KOMISE ÚZEMNÍHO ROZVOJE A VÝSTAVBY RMČ PRAHA 4

Zápis: 34. zasedání dne 4. června 2018 od 16.00 v místnosti č. 301 na Nuselské radnici, Tábořská 500, Praha 4

4. Návrh připomínek MČ Praha 4 k Metropolitnímu plánu

ZÁSADNÍ připomínky městské části Praha 4 k návrhu Metropolitního plánu:

137/DRUŽSTEVNÍ OCHOZ

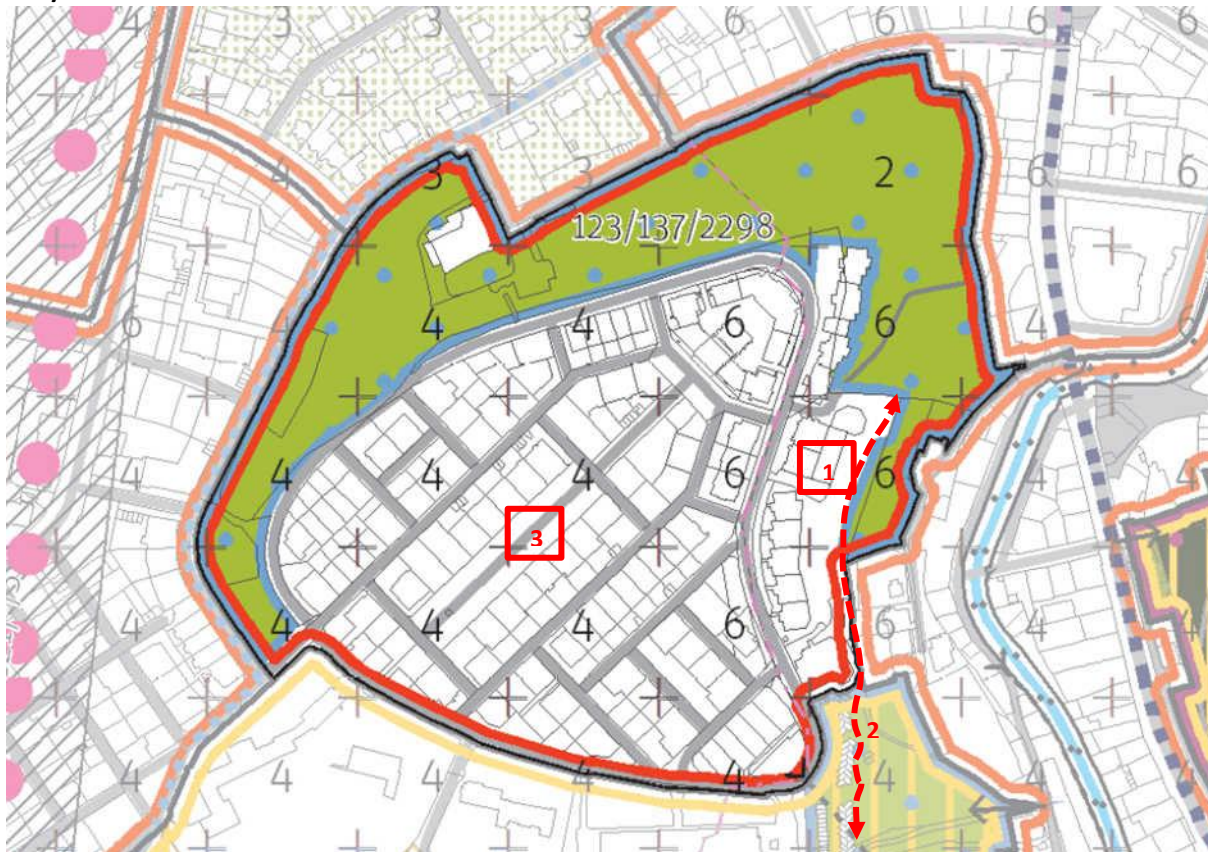
1. Požadujeme vymezit místní park mezi ulicemi Družstevní ochoz a Ve Vilách. Vymezení parku za zástavbou při západní linii ulice Družstevní ochoz chrání důležité rekreační propojení ploch zeleně v parku 123/137/2298 Jezerka a v parku 123/670/2303 Reitknechtka.
2. Požadujeme doplnit vymezení pěší prostupnosti ve formě pěšího propojení dvou bodů mezi parkem Jezerka a bezprostředně sousedícím parkem Reitknechtka.
3. Požadujeme doplnit náměstí vymezené plochou v profilu ulice Družstevní ochoz, mezi ulicemi Na Lepším a U Slovanské pojišťovny. Jedná se o vymezení stávajícího náměstí, které je třeba v Metropolitním plánu chránit jako centrum lokality Družstevní ochoz.

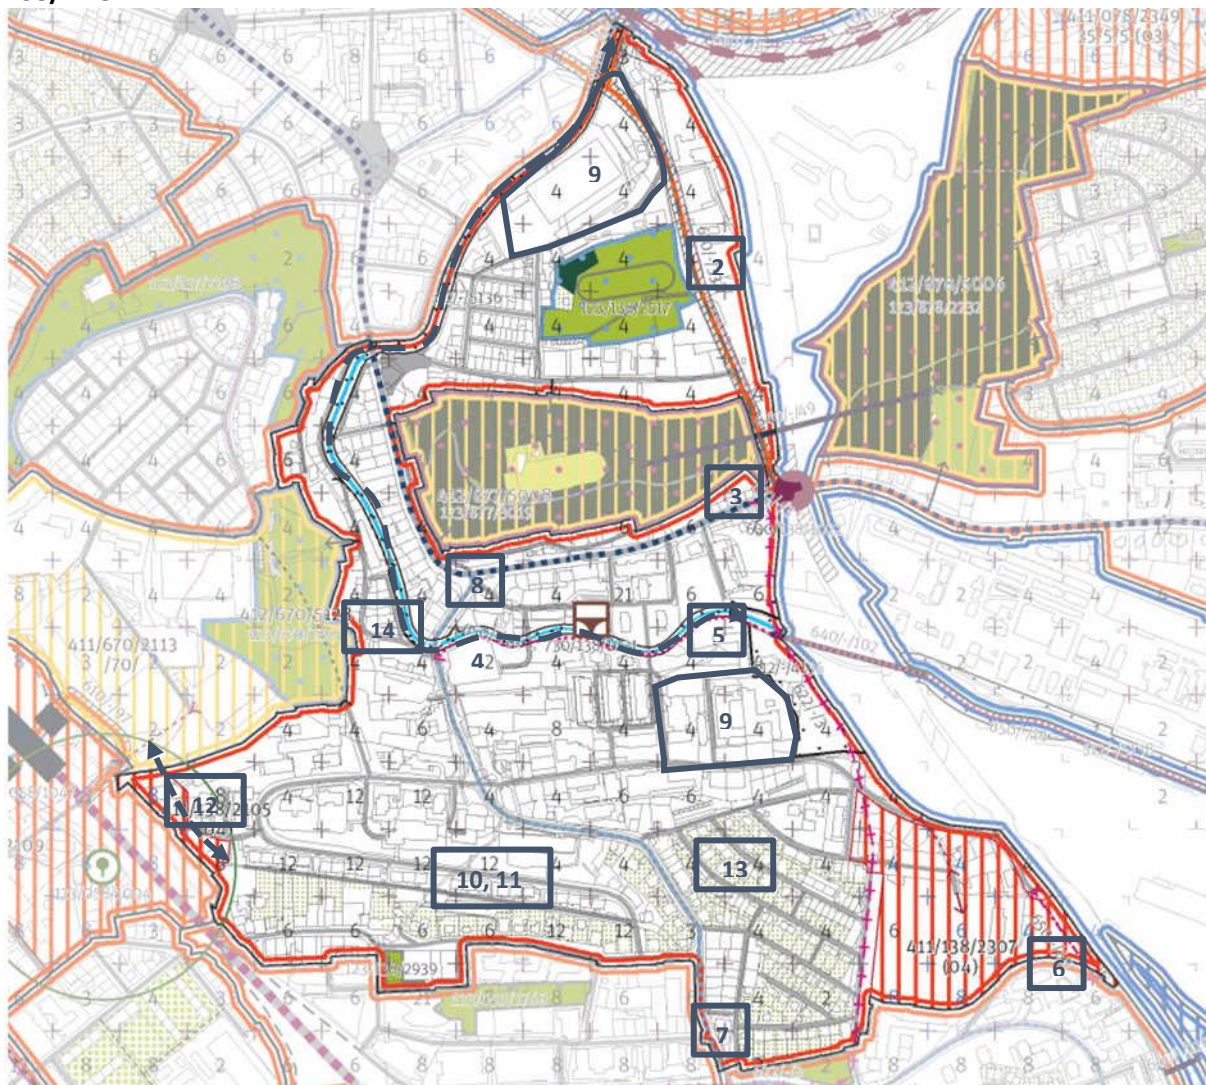
1. Nesouhlasíme s vymezením heterogenní lokality 138/Michle. Různorodost této lokality (řadová rodinná zástavba, panelová bytová zástavba, bloková zástavba, areály veřejné vybavenosti, transformační plochy) nelze dostatečně popsat skrz regulativy pro heterogenní typ struktury. Požadujeme lokalitu rozdělit na více lokalit dle jednotlivých charakterů území.

6. Plochu tzv. „psí loučky“ v ul. Na Záhonech východně od bývalého areálu Michelských pekáren požadujeme vyčlenit z obytné transformační plochy 411/138/2307. Tato plocha má vysoký společenský a rekreační potenciál, jedná se o místo setkávání místních obyvatel. Požadujeme tuto plochu vymežit jako místní park.

140/JIHLAVSKÁ

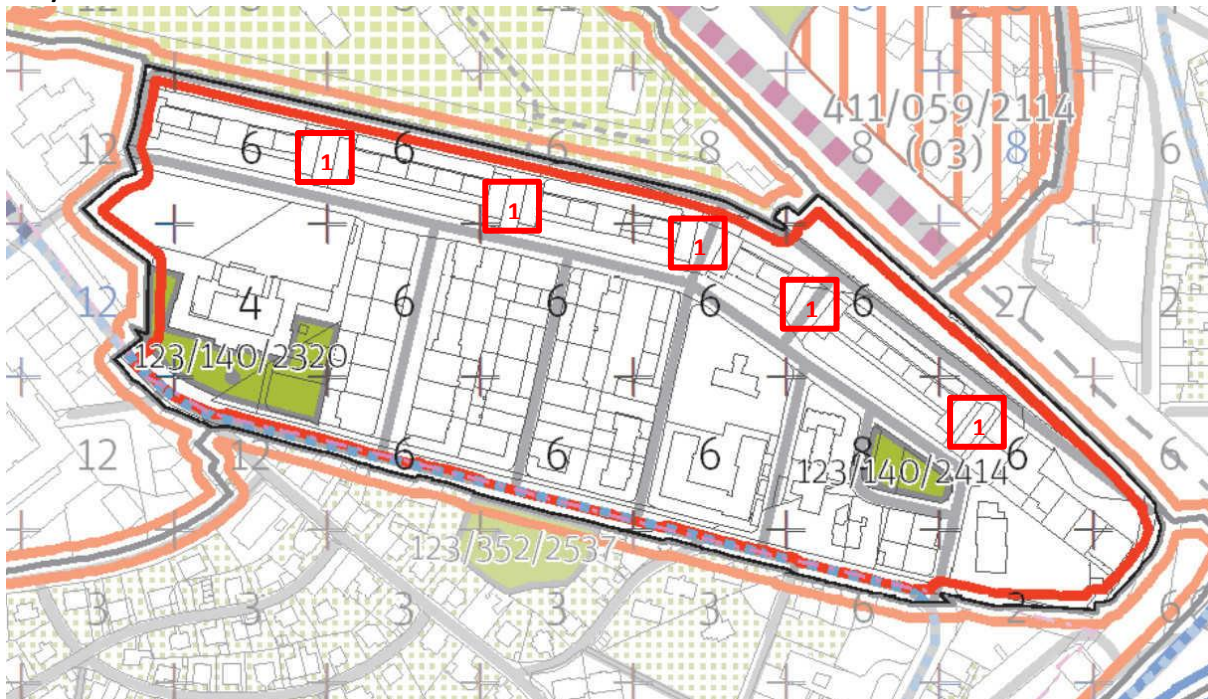
1. Požadujeme doplnit náměstí vymezená plochou mezi ulicemi Jihlavská a Sedlčanská. Vymezení uličního prostranství ve formě náměstí mezi bloky na Jihlavské ochrání stávající strukturu lokality, odpovídá reálnému členění bloků a pomůže rozvinout pobytový potenciál prostorů mezi domy.
2. Požadujeme v hlavním výkrese vymežit plochou stávající areály občanské vybavenosti určené k zachování (Gymnázium Budějovická, MŠ Sedlčanská)

172/BRANICKÉ NÁDRAŽÍ

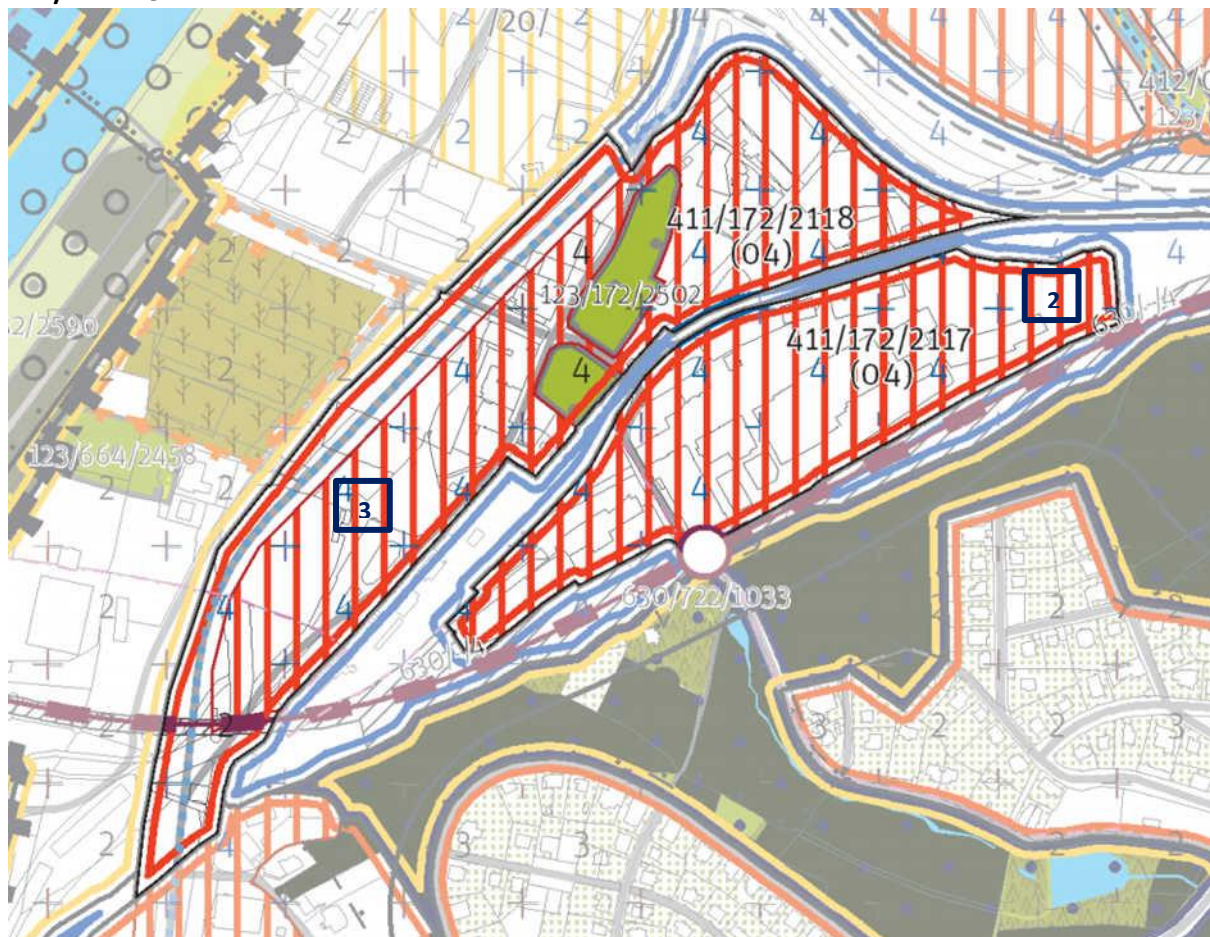
1. Požadujeme transformační lokalitu 172/Branické nádraží spolu se sousední transformační lokalitou 173/Černý kůň (celkem 80 ha) doplnit mezi území, pro která bude prioritně pořízen Územní plán vymezené části Prahy, který bude obsahovat prvky regulačního plánu, tak jak to umožňuje novela stavebního zákona platná od 1. 1. 2018.
2. Požadujeme přehodnotit plošný rozsah transformačních ploch v lokalitě. Jedná se zejména o zásah do stávajících lesních pozemků v SV cípu lokality.
3. V jižní části lokality při ul. Modřanská požadujeme umístit záchytné parkoviště P+R.
4. Lokalita je silně zatížena emisemi hluku a znečišťujících látek z dopravy. Pro částečné zmírnění těchto vlivů požadujeme prověřit umístění dalších ploch zeleně mimo navrhovaný park 123/172/2502 u ul. Pikovická.

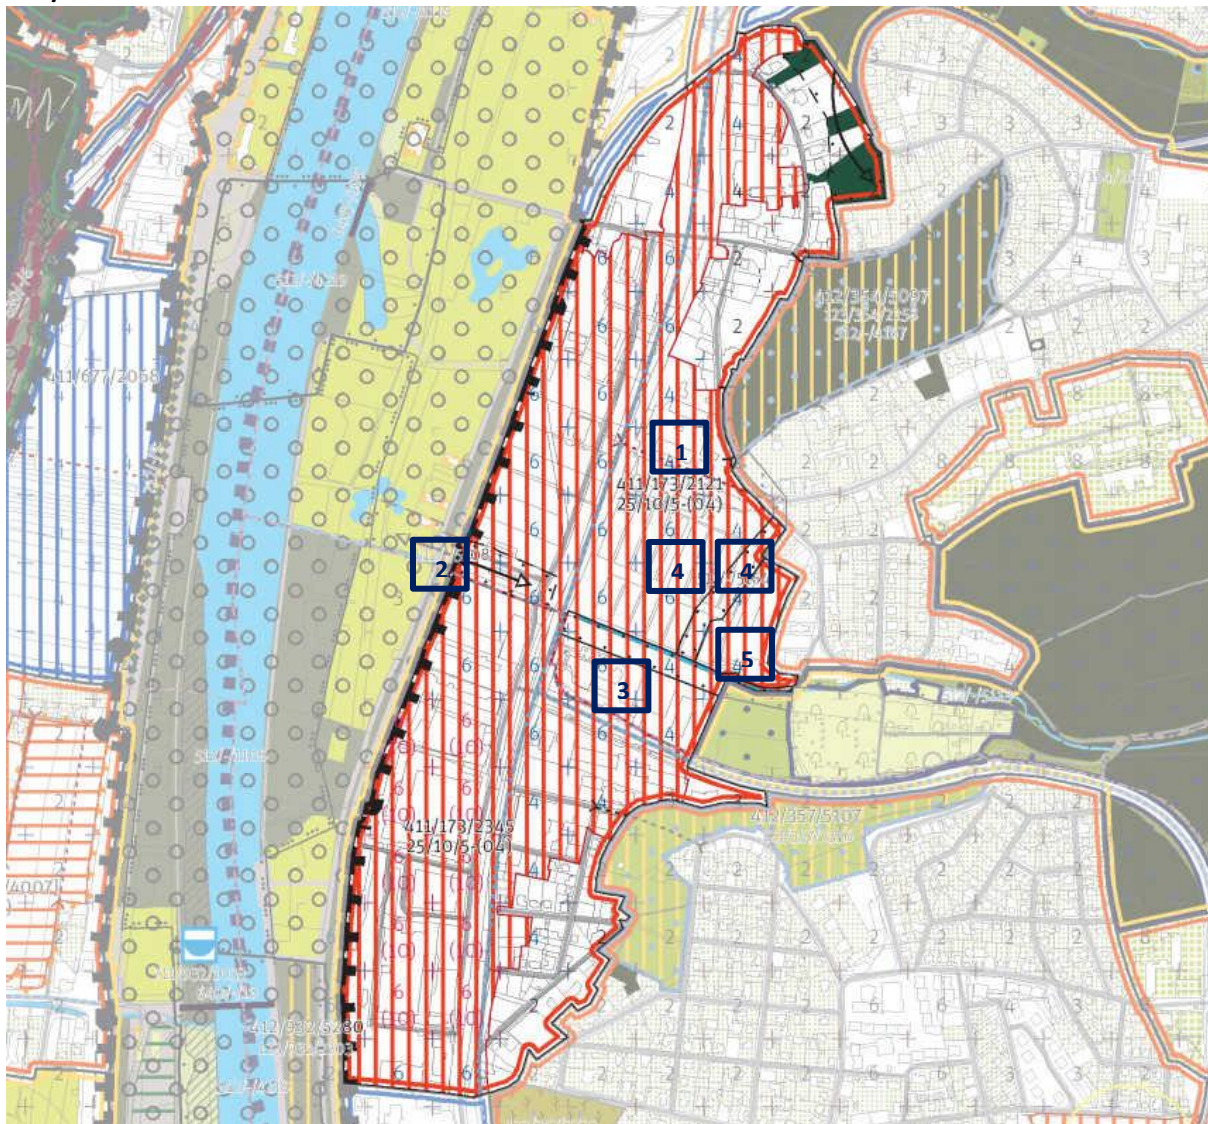
1. Navržené uliční propojení mezi ul. Modřanská a V Mokřínách požadujeme z návrhu vypustit. Toto uliční propojení by znamenalo nepřiměřenou dopravní zátěž pro vilovou zástavbu v ul. V Mokřínách.

6. Požadujeme transformační lokalitu 173/Černý kůň spolu se sousední transformační lokalitou 172/Branické nádraží (celkem 80 ha) doplnit mezi území, pro která bude prioritně pořízen Územní plán vymezené části Prahy, který bude obsahovat prvky regulačního plánu, tak jak to umožňuje novela stavebního zákona platná od 1. 1. 2018.

591/DEPO A GARÁŽE KAČEROV

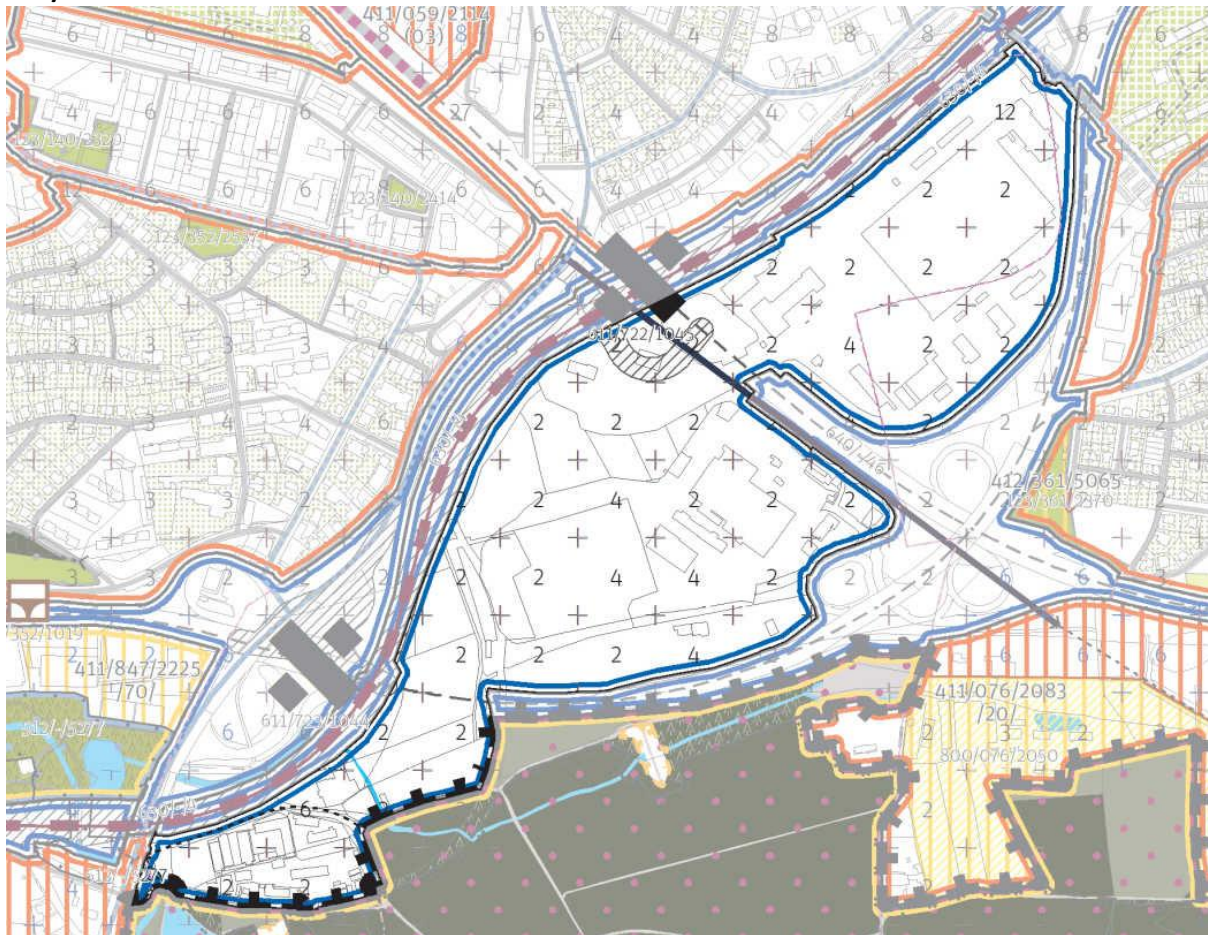
1. Nesouhlasíme se zcela nelogickým vymezením lokality. Do produkční lokality je zařazeno mj. administrativní sídlo spol. EUROVIA a diagnostický ústav.
2. Nesouhlasíme s umístěním navrhované mimoúrovňové křižovatky 5. května-Michelská. Navrhujeme ji z návrhu vyřadit. Odůvodnění MPP zcela postrádá řádné zdůvodnění návrhu této dopravní stavby. Území je dostatečně obslouženo stávajícími mimoúrovňovými křižovatkami 5. května - Vyskočilova (ve směru do centra) a Michelská - Jižní spojka (ve směru z centra). Realizace nové mimoúrovňové křižovatky by pravděpodobně mechanismem dopravní indukce vedla k dalšímu zvýšení dopravní zátěže v ul. Michelská.
3. Požadujeme v hlavním výkrese vymežit plochou stávající areály občanské vybavenosti určené k zachování (Dětský diagnostický ústav, ul. U Michelského lesa).

665/U KUNRATICKÉHO POTOKA

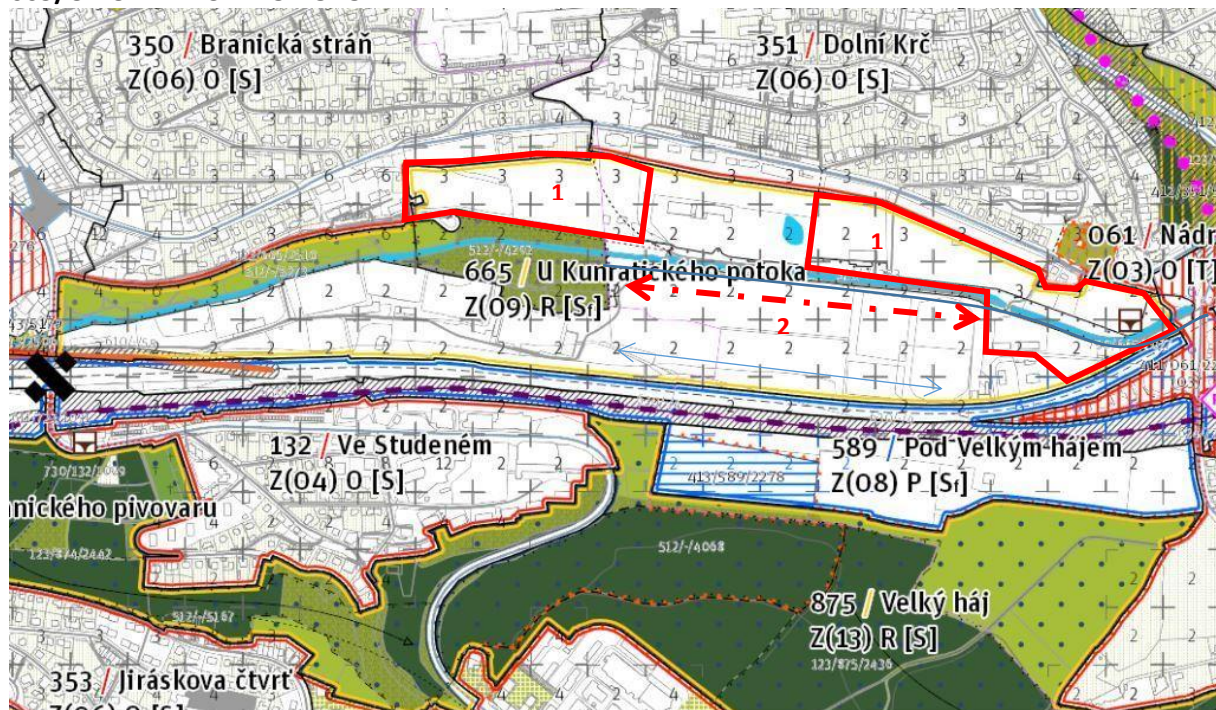
1. Požadujeme plochy mezi Kunratickým potokem a ul. Branická vymezit jako transformační rekreační plochy. Současné využití těchto ploch neodpovídá navrženému cílovému rekreačnímu charakteru lokality, pro transformaci ploch je třeba stanovit v rámci označení transformační plochy jasná pravidla, tak aby mohlo dojít ke koordinovanému rozvoji celé této rekreační lokality. Tyto plochy požadujeme vymezit jako plochy, v nichž je podmínkou rozhodování v území zpracování územní studie.
2. Požadujeme doplnit lineární místní park podél Kunratického potoka, který zajistí prostupnost podél tohoto potoka a propojí plochy zeleně v západní části lokality s plochami zeleně v rekreační lokalitě V Podzámčí.
3. Nesouhlasíme s označením lokality jako stabilizované flexibilní, ve které je možné navyšování stanovené výškové regulace až o 4 RNP. Požadujeme lokalitu označit jako stabilizovanou.

873/BRANICKÉ SKÁLY

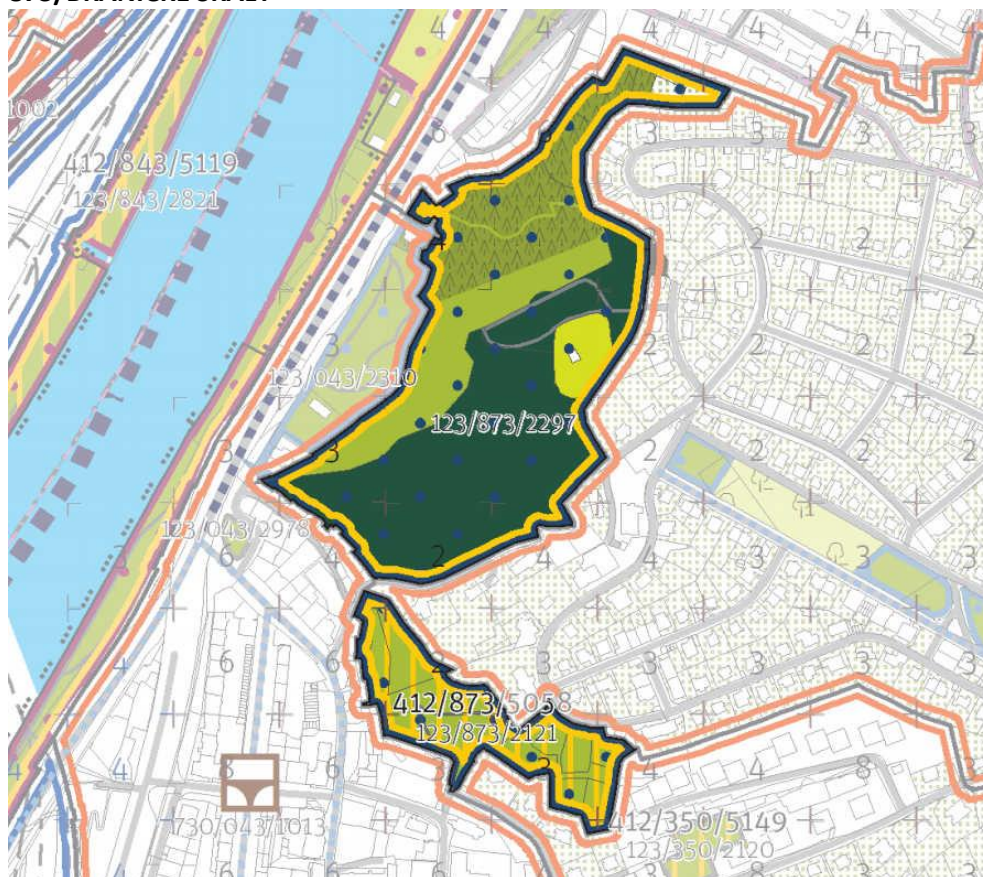
1. Lokalitu požadujeme vymezit jako **nezastavitelnou** rekreační lokalitu
2. Do hlavního popř. koordinčního výkresu požadujeme vymezit území přírodní památky Branické skály.
3. Požadujeme oba čtvrtkové parky 123/873/2121 Pod Dobeškou a 123/873/2297 Branické skály vymezit jako místní parky, což nejlépe odpovídá způsobu jejich využívání převážně místními obyvateli.
4. Požadujeme park 123/873/2121 Pod Dobeškou nevymezovat jako transformační plochu pro vznik nového městského parku. Plocha parku je ve velmi strmém svahu s naprosto převládajícím porostem lesní vegetace a je obtížně přístupná. Záměr transformace této plochy na pobytový park proto považujeme za nerealistický.
5. Požadujeme změnit název parku 123/873/2121 Pod Dobeškou na park Školní vrch. Toto označení vychází z ustálené místní terminologie
